Overview: Production error in version 1.0 harnesses; The immobilizer wire (orange/black) is in pin position #4 instead of pin position #5. Although an effort to correct the issue was made, some quantity of harnesses did get shipped before the issue was spotted. We are advising to inspect the harness BLADE connector before attempting to install harness or program the module. This issue is not known to affect the version 2 harnesses, which require no modification.

MODIFICACIÓN REQUERIDA PARA APLICACIONES A/T, SÓLO CON ARNÉS v 1.0

FTI-STP1: Notas de preparación y cobertura del vehículo

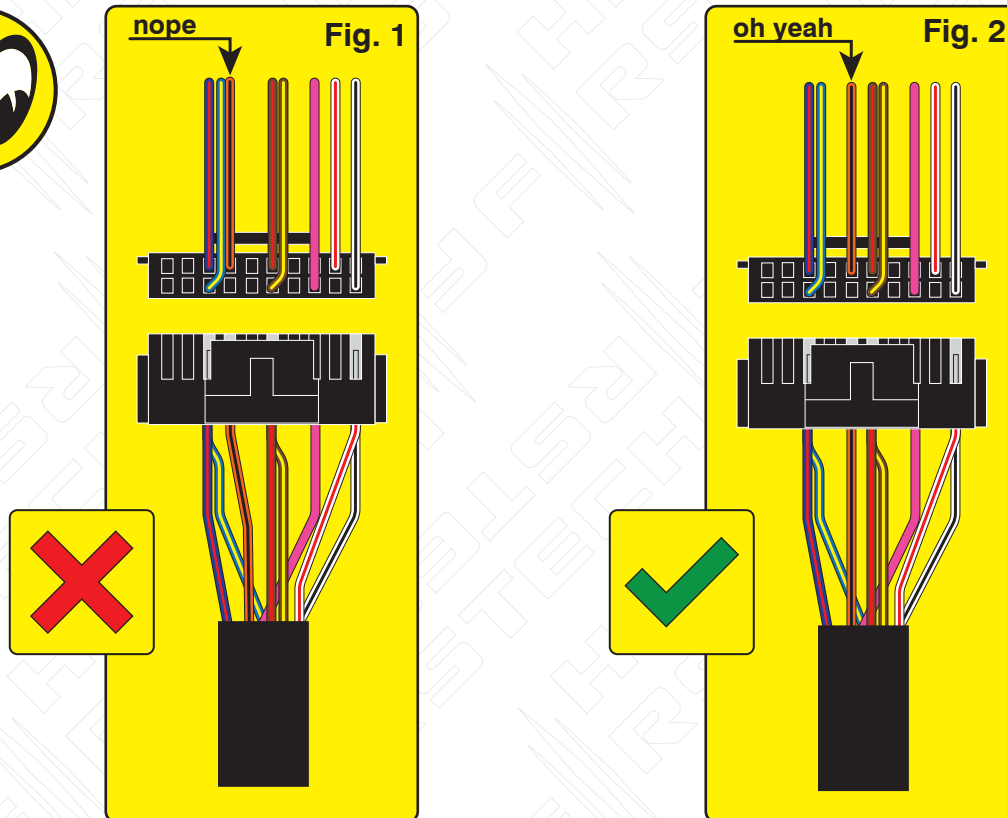
Issue: Module fails to program correctly to vehicle, does not allow the vehicle to be remote started.

Correction: Step 1.) Locate the orange/black wire and confirm whether it is positioned as illustrated in Fig. 1 or Fig. 2. If the wire is as illustrated in Fig.1, proceed with Step 2 through 5 and complete the repair procedure outlined, if the wire is as illustrated in Fig. 2, correction is not necessary, proceed with harness installation and module programming.

Step 2.) Using a pick, lightly depress the catch that secures the terminal in the housing then remove the wire and terminal from the housing.

Step 3.) Using a fine tip razor or utility knife, insert the blade beneath the terminal catch and raise it slightly, so that it can be reused to secure the terminal when reinserted into the BLADE connector housing.

Step 4.) Refer to Fig. 2 for correct position of the orange/black wire (next to brown/red) then reinsert the terminal, pressing lightly until the catch 'snaps' into place, securing the terminal in the connector housing.

Step 5.) The repair is complete, proceed with installation and programming.

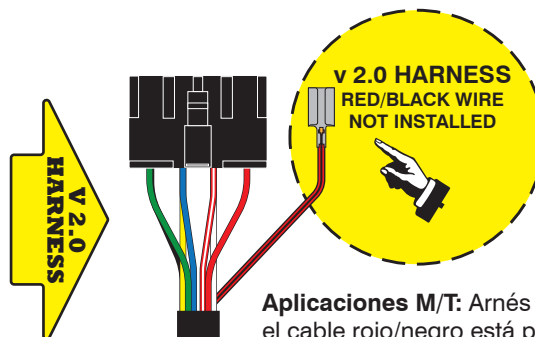
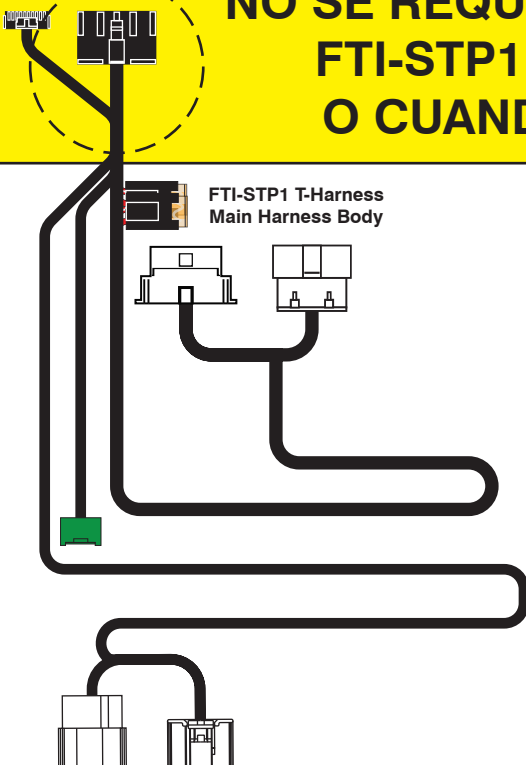
Descripción general: Las primeras versiones del arnés FTI-STP1 requieren modificaciones para aplicaciones de transmisión automática (AT), algunas del producto se pudo modificar antes del lanzamiento, pero una pequeña cantidad se lanzó sin modificaciones.

Problema: El arnés en T FTI-STP1 ha sido diseñado para ser compatible con A/T (transmisión automática) y M/T (manual), pero debido a un descuido en las primeras ejecuciones de producción, la selección se estableció por defecto en el modo M/T.

El uso de un arnés configurado para una aplicación M/T, en un vehículo equipado con A/T, podría provocar daños en el módulo del vehículo, se recomienda que el arnés vuelva al modo A/T antes de la instalación en vehículos equipados con transmisión automática.

Corrección: Localice el cable rojo/negro (+ embrague) proporcionado en el conector CN1 del conjunto del arnés principal. Corte el cable rojo/negro, ya sea al ras del conector CN1 o dejando suficiente cable expuesto para que pueda aislar y asegure los extremos del cable que quedan después del corte. Aísle cada uno de los extremos restantes del cable rojo/negro y asegúrelos para evitar cualquier posibilidad de cortocircuito. Si el cable rojo/negro ya ha sido desconectado, ninguna modificación adicional se requiere para aplicaciones A/T

NO SE REQUIERE MODIFICACIÓN CUANDO SE UTILIZA FTI-STP1 (v 1.0) ARNÉS EN APLICACIONES M/T, O CUANDO UTILICE EL ARNÉS FTI-STP1 (v 2.0)

Aplicaciones M/T: Arnés versión 2.0, el cable rojo/negro está pegado al arnés principal cuando se envía, y debe instalarse en el CN1 conector cuando está instalado.

Aplicaciones A/T: Deje el cable rojo/negro pegado al arnés, no es necesario para aplicaciones A/T
